Рабочая группа по вопросам шума и шин

Шины: Правила № 75 ООН

Предложение по поправкам к Правилам № 75 ООН

**Представлено экспертами от Европейской технической
организации по вопросам пневматических шин и ободьев колес***

Приложение 2 изменить следующим образом:

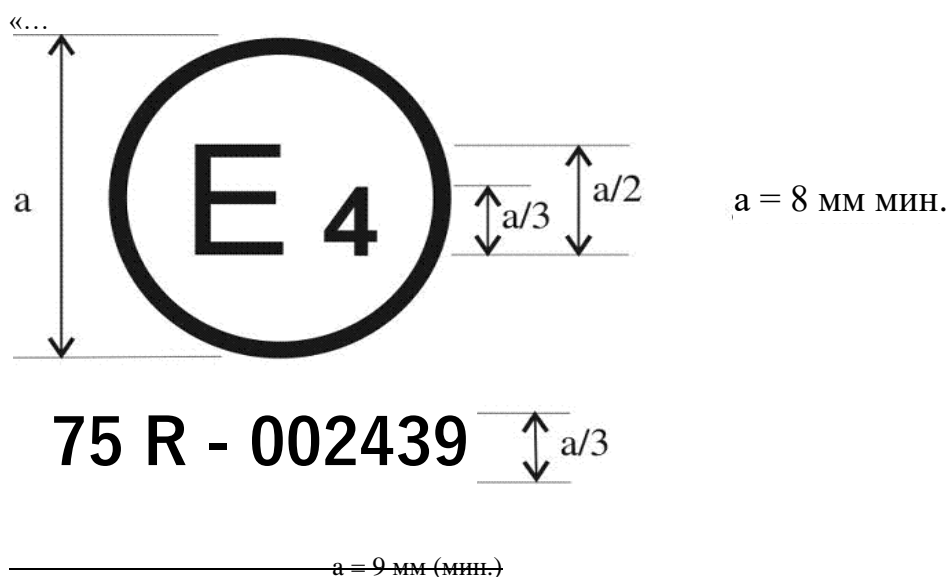
Приведенный выше знак официального утверждения, проставленный на шине, указывает, что данный тип шины официально утвержден в Нидерландах (E 4) на основании Правил № 75 под номером официального утверждения ~~022439~~**002439**. Первые две цифры номера официального утверждения указывают, что официальное утверждение было предоставлено в соответствии с требованиями Правил № 75 в их первоначальном варианте.

11. В приложении 2 содержатся два противоречащих друг другу положения, касающиеся минимального размера знака официального утверждения. Предлагается исключить большее из двух значений.
